Doplňěk technické zprávy v rámci revize DPS č.K1-1, K2-2 dle Smlouvy o dílo ze dne 18.2. 2015 řešící:

<b>Název akce:</b>	<b>Oprava a rekonstrukce areálu klášterů Český Krumlov – část areál bývalého kláštera řádu sv. Kláry</b>
<b>Místo akce:</b>	Český Krumlov, areál mezi ulicemi Latrán a Pivovarská k.ú. Český Krumlov, 622931 <b>p.č.766/1 – K1, K3 p.č.711/1 – K2 p.č.712 – K4 p.č.766/2 – K5</b>
<b>Stavebník:</b>	<b>Město Český Krumlov náměstí Svornosti 1, 381 01 Český Krumlov IČ: 00245836</b>
<b>Partneři projektu:</b>	<b>Městské divadlo Český Krumlov IČ: 65006267 Horní ul. 2, 381 01 Český Krumlov Kontaktní osoba/ředitel: Jan Vozábal Tel.: 602 331 162 E-mail: jan.vozabal@divadlock.cz Manažer projektu: Ing. Kateřina Slavíková Tel.: 602 308 852 E-mail: katerina.slavikova@divadlock.cz</b>
<b>Generální projektant:</b>	<u>Sdružení pro zpracování projektové dokumentace akce opravy a rekonstrukce areálu klášterů Český Krumlov – část areál bývalého kláštera řádu sv. Kláry</u>  <i>Masák &amp; Partner s.r.o.:</i> Ing. arch. Jakub Masák autorizovaný architekt bez specifikace oboru č. autorizace: 03 086 Rooseveltova 39/575, Praha 6, 160 00 tel.: 777 121 003 e-mail: <a href="mailto:masak@masak-par

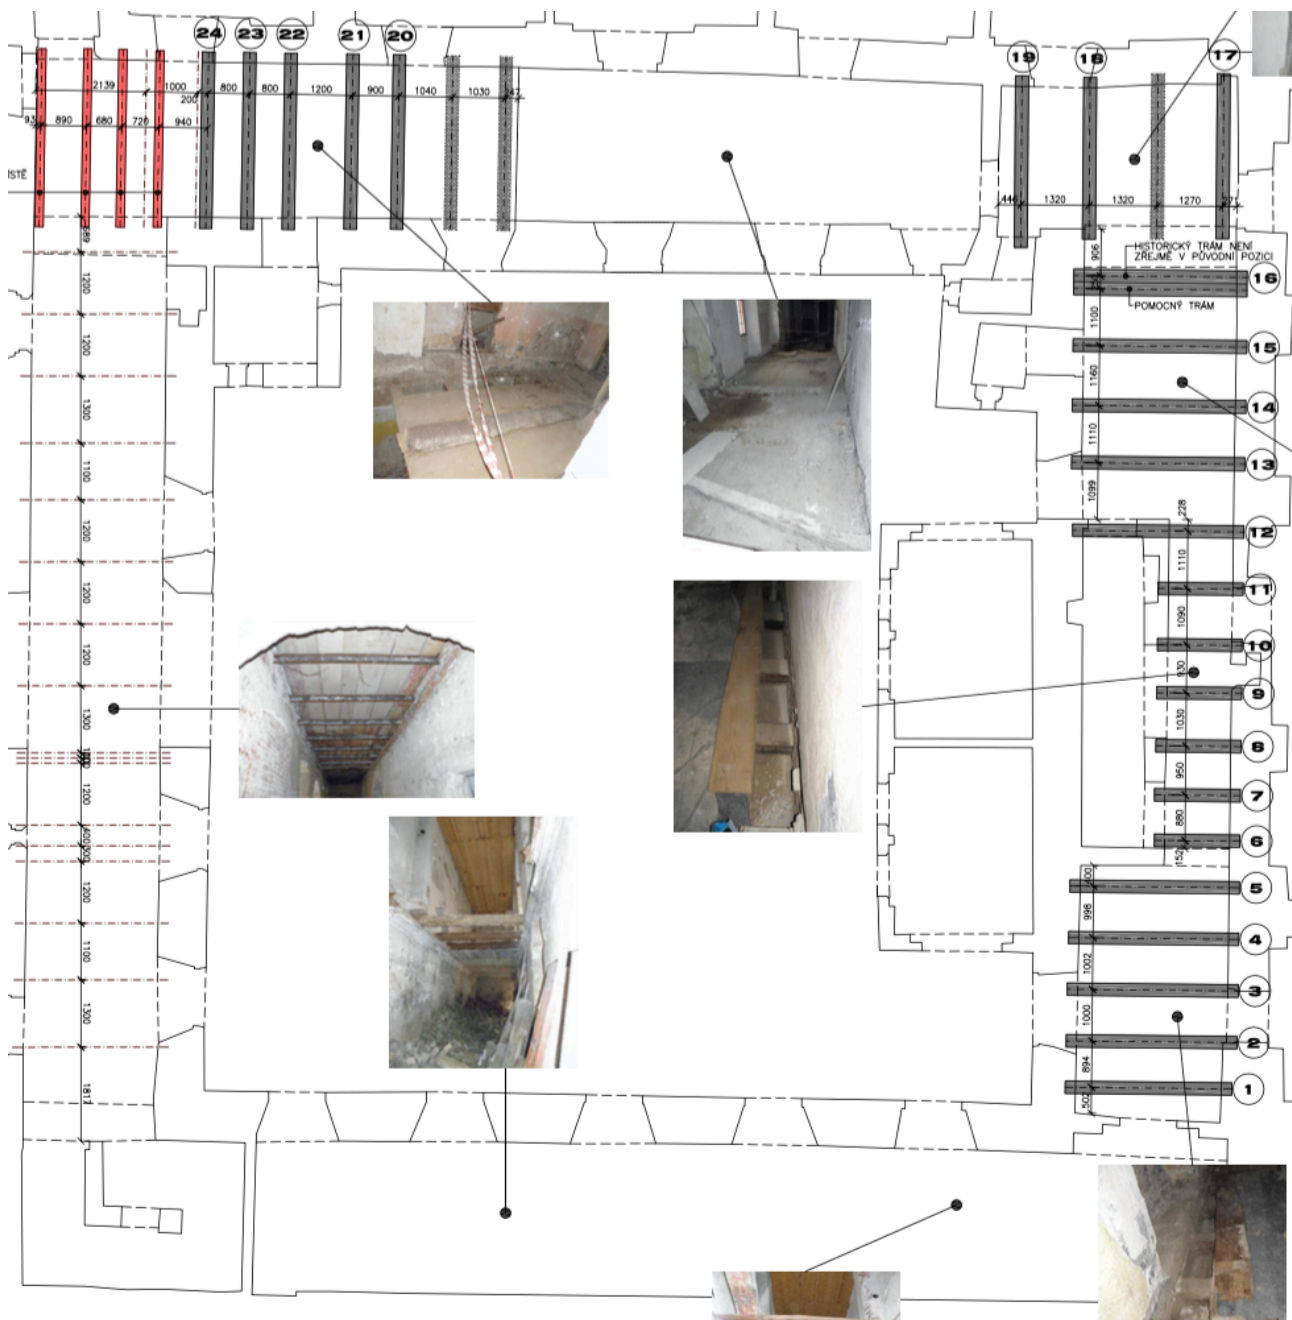
V rámci stavby a návaznosti na objevené gotické sklepy (viz.níže) je navržena úprava výšek nových podlah v části 1.NP (v závorce poznámka s popisem změny):

Výška podlahy v DPS 10/2011	Nově navržená výška
K1-1-014 0,000	+0,150 (z důvodu zastropení
sklepů, v části chodby nově navržená rampa 4,2% od vstupních dveří)	
K1-1-015 +0,250	+0,150
K1-1-016 +0,250 (prkenná)	+0,150 (cihelná dlažba)
K1-1-017a +0,250	+0,150
K1-1-017b +0,250	+0,150
K1-1-018 +0,250	+0,150
K1-1-020 +0,250 (prkenná)	+0,150 (cihelná dlažba)
	+0,300 (cihelná dlažba – schod
	z důvodu klenebního pásu
	v podlaze)
K1-1-021 +0,250	+0,150
K1-1-022 +0,250	+0,150
K1-1-025 +0,020 (prkenná)	+0,200 (z důvodu zastropení
sklepů, cihelná dlažba)

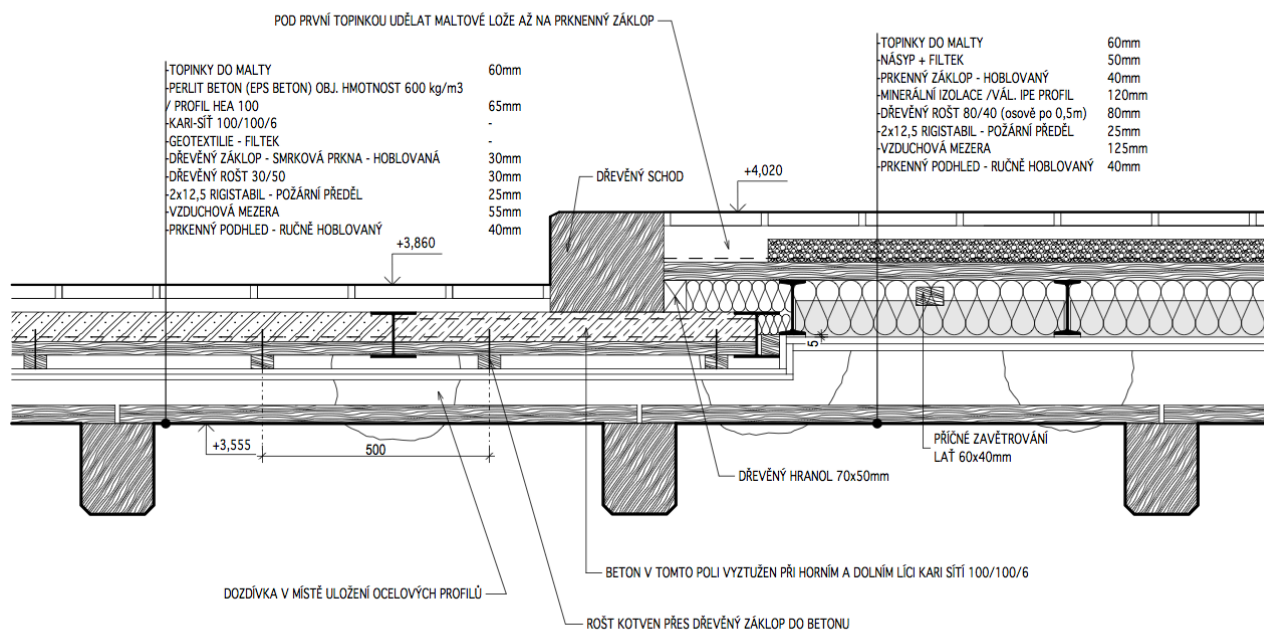
Gotické trámy nejsou na navrhovaný provoz unosné. Z tohoto důvodu je nutné nad nim realizovat novou stropní konstrukci, která bude zároveň požárním předělem mezi požárními úseky. Stropní konstrukce je navržena z ocelových I profilů. V místě stropních trámů č.20 – 24 je navržena snížená skladba:

Snížená skladba je z důvodů návazností výškových úrovní podlah 2.NP, schodiště a bezbariérového přístupu z výtahu do mj. sloupového sálu. Zároveň je nutné v této části z technologických důvodů tyto trámy osadit o cca 50 mm níže z důvodu realizace požárního předělu, který musí být ze spodní strany řádně přestěrkován.

Řešení v místě schodišťové stěny:

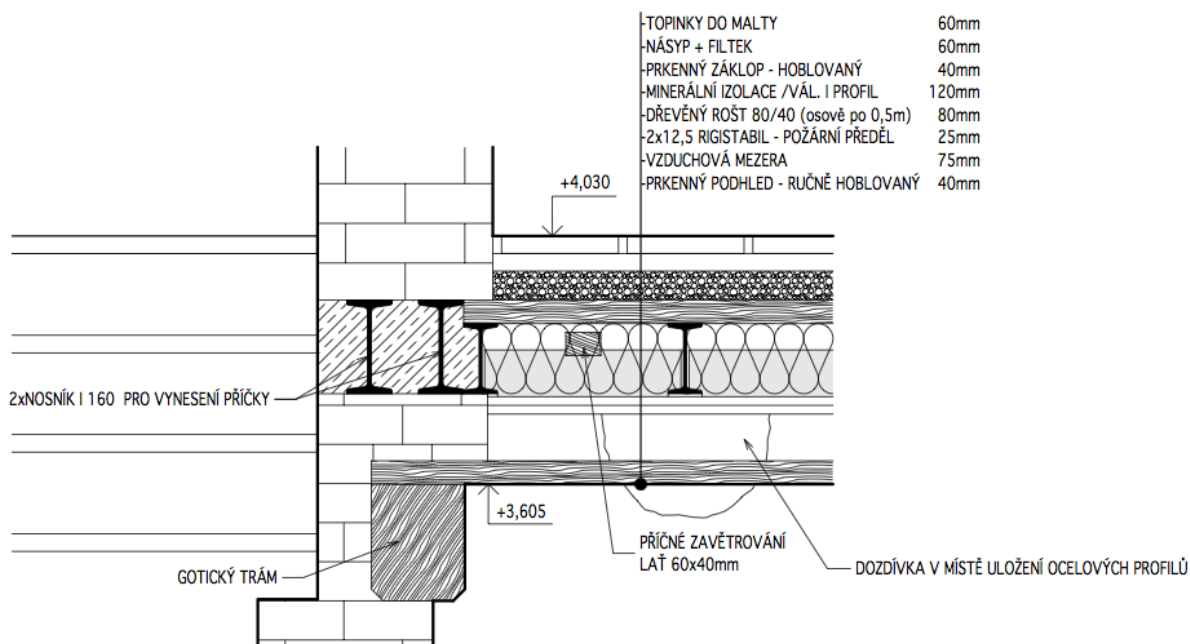
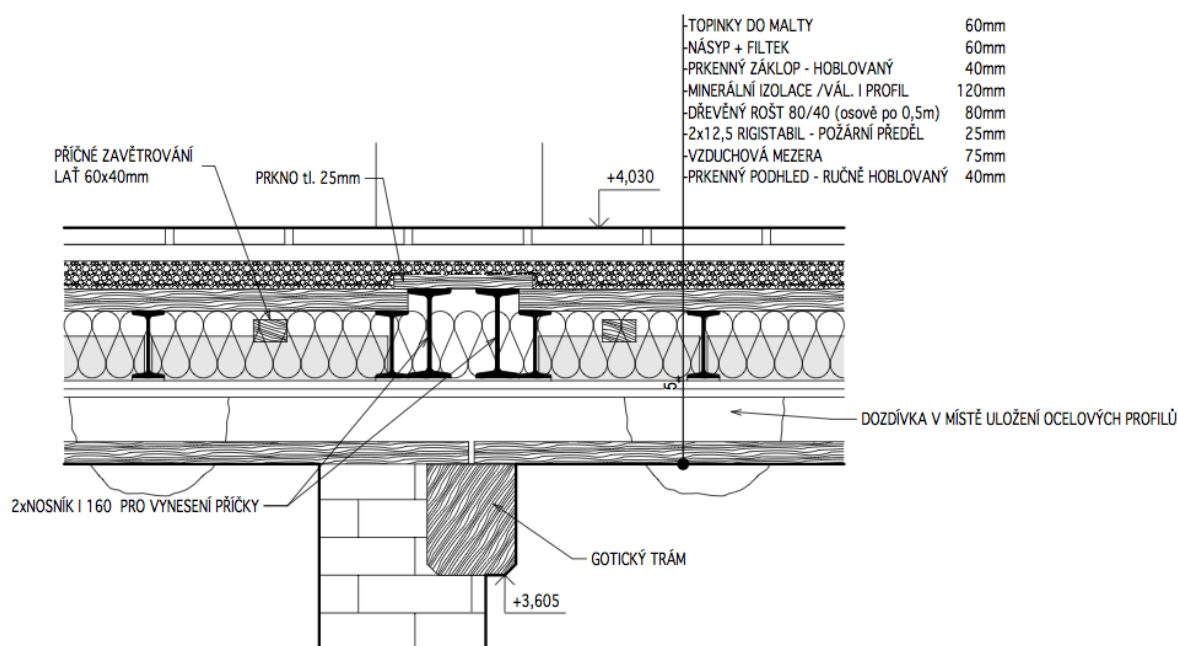
Detail vyvšení trámů č.17 – 19 z důvodu špatné únosnosti i po restaurování a vložení protéz:

Replika biedermaierových kachlových kamen K1-2-007 (nahrazují v DPS navržený typový výrobek „empírových“ kamen) – X49:

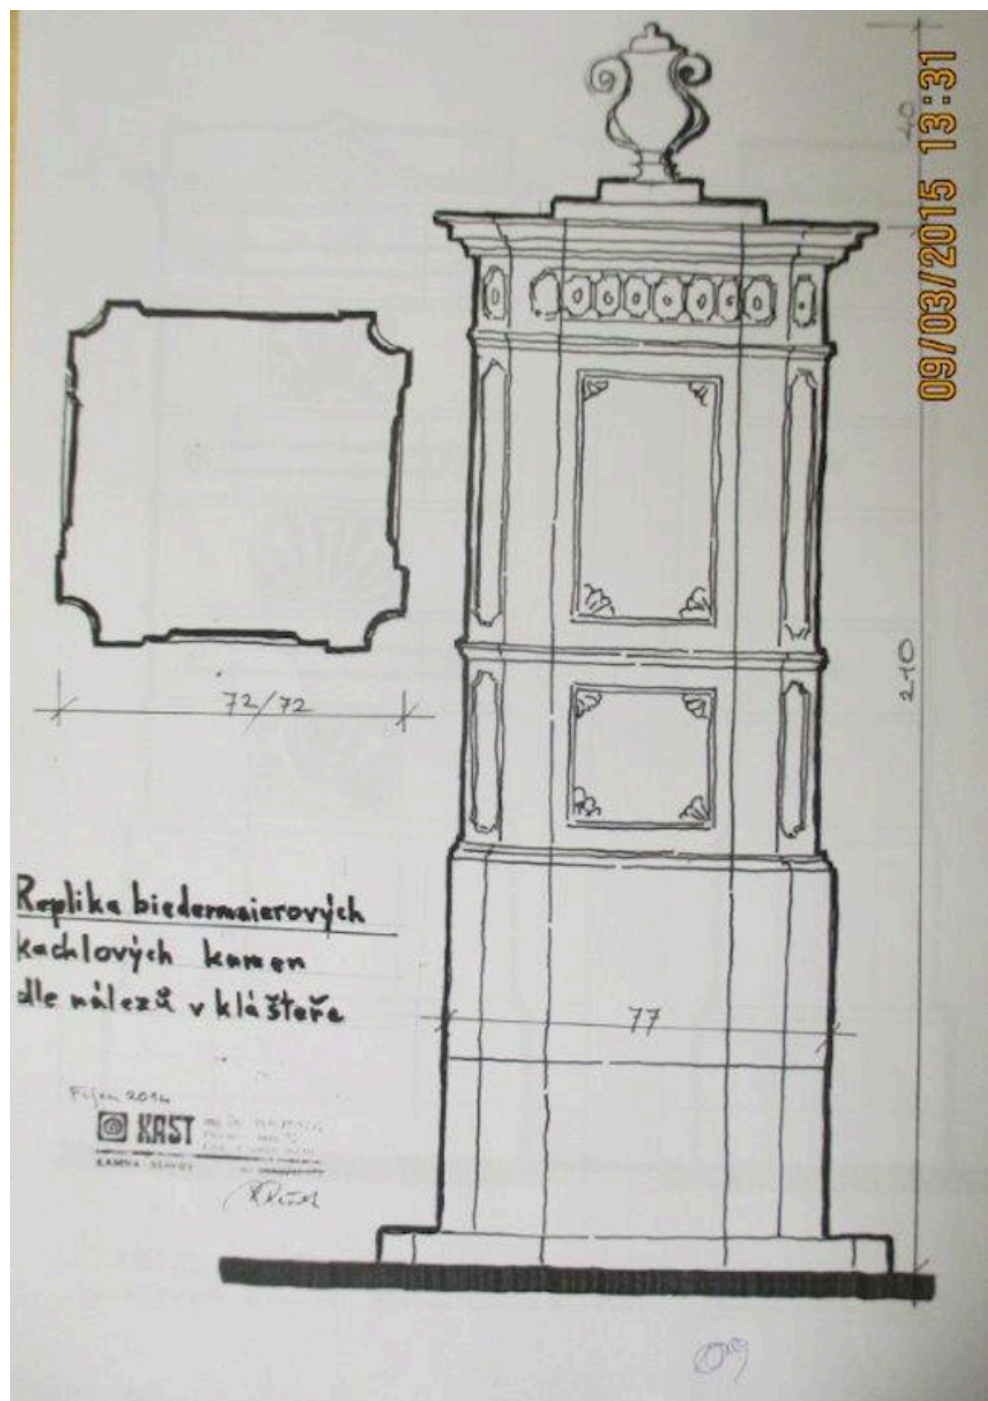
Do velkého sálu se středovým pilířem K1-2-006 jsou navržena velká kamna barokní, zelená, kde byla dochována největší sbírka původních střepů z kachlů. Tato kamna jsou zajímavá svojí zvláštností, kde je použito zakřivení velké plochy nástavce pouze

Kamna barokní K1-2-006 (pod kamny je únosný ocelobetonový strop) – X48:
